**Réclamation introduite  
par l'asbl Covisart (Comité Villageois de Sart-Bernard)  
et N931 (Citoyens de Maillen)**

Suite à l'avis d'enquête publique relative à une demande de permis unique introduite par la S.A. Sotraplant visant la suppression d'une voirie communale et la construction et l'exploitation d'une centrale d'enrobés bitumineux et équipements annexes au Bois Robiet situé à Sart-Bernard.

Dossier numéro 41367-752.4103.21

*Vue depuis le point de vue remarquable NAM-465 – La tache plus claire sur la crête est le bois de bouleaux du Bois Robiet où sera installée l'usine.*

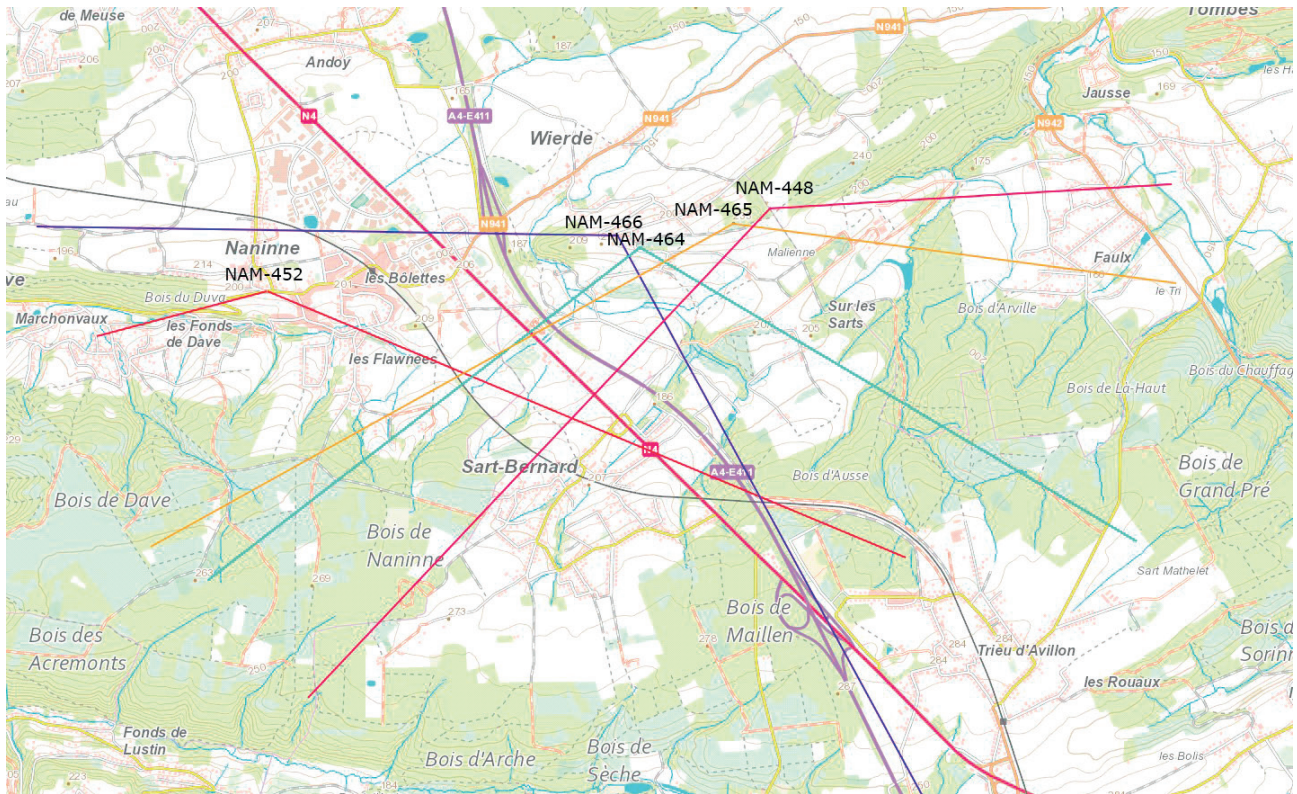
Considérant que l'installation de cette usine mettrait en péril 2 points de vues remarquables et qu'il est impossible que ces installations, vu leur altitude, soient cachées par de quelconques plantations à venir ou de végétations existantes.
